改善箇所説明

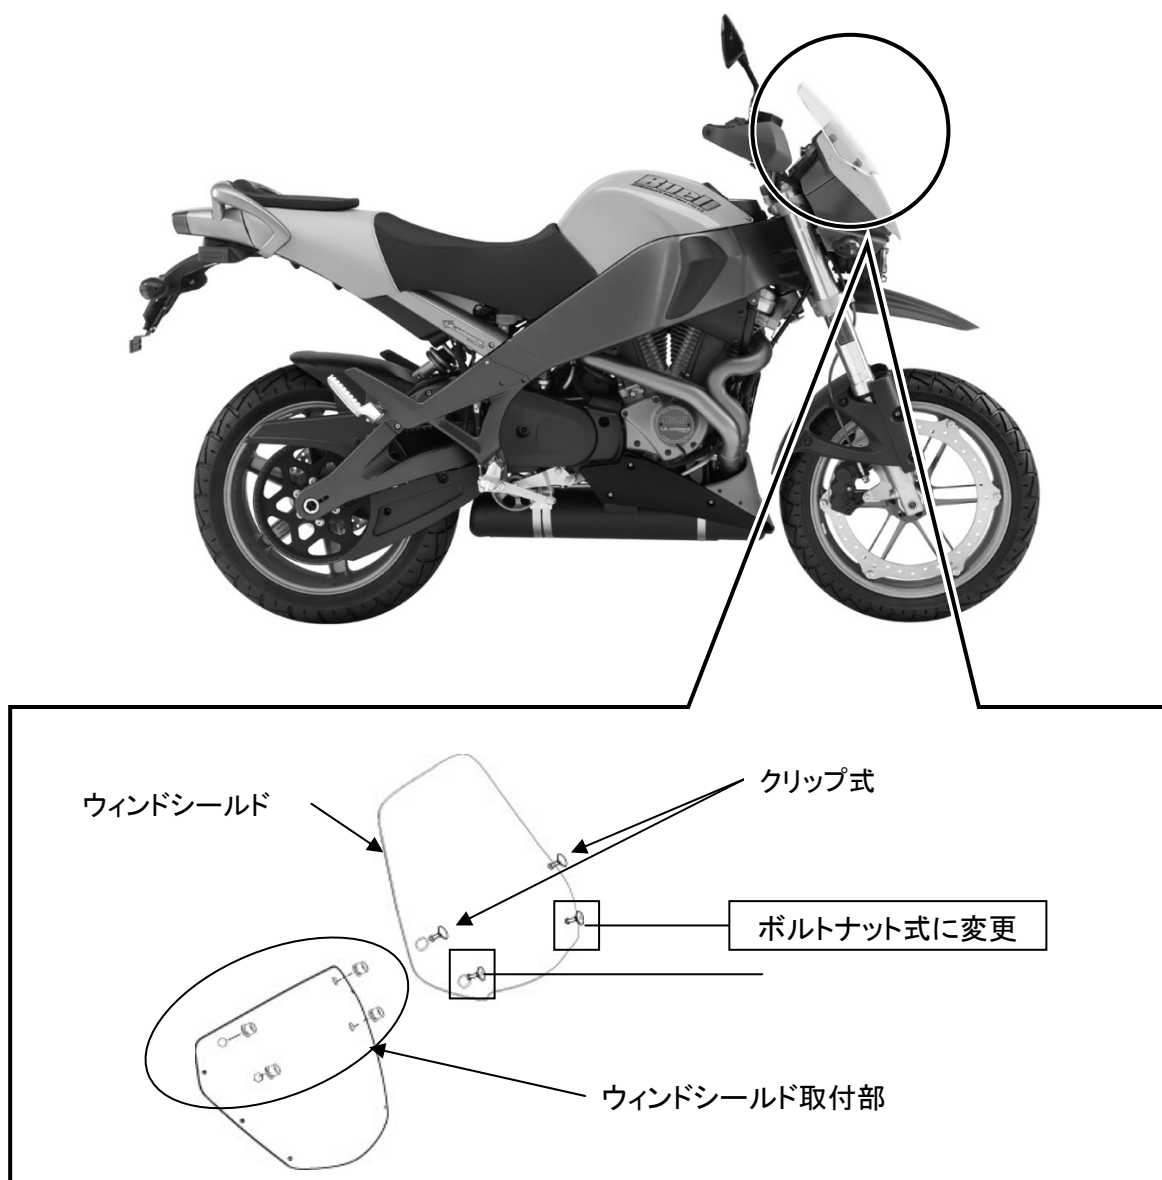
不具合箇所

メーカーが後付け部品として設定したウィンドシールドの車両への取り付け方法が不適切なため、走行時に風圧がかかると、取付部から外れ、最悪の場合、ウィンドシールドが脱落するおそれがある。

全車両、4箇所あるうちの下部2箇所をボルトとナットによる固定式に変更する。

対策品は形状が異なるため、ボルトを目視することで外見から識別が可能。
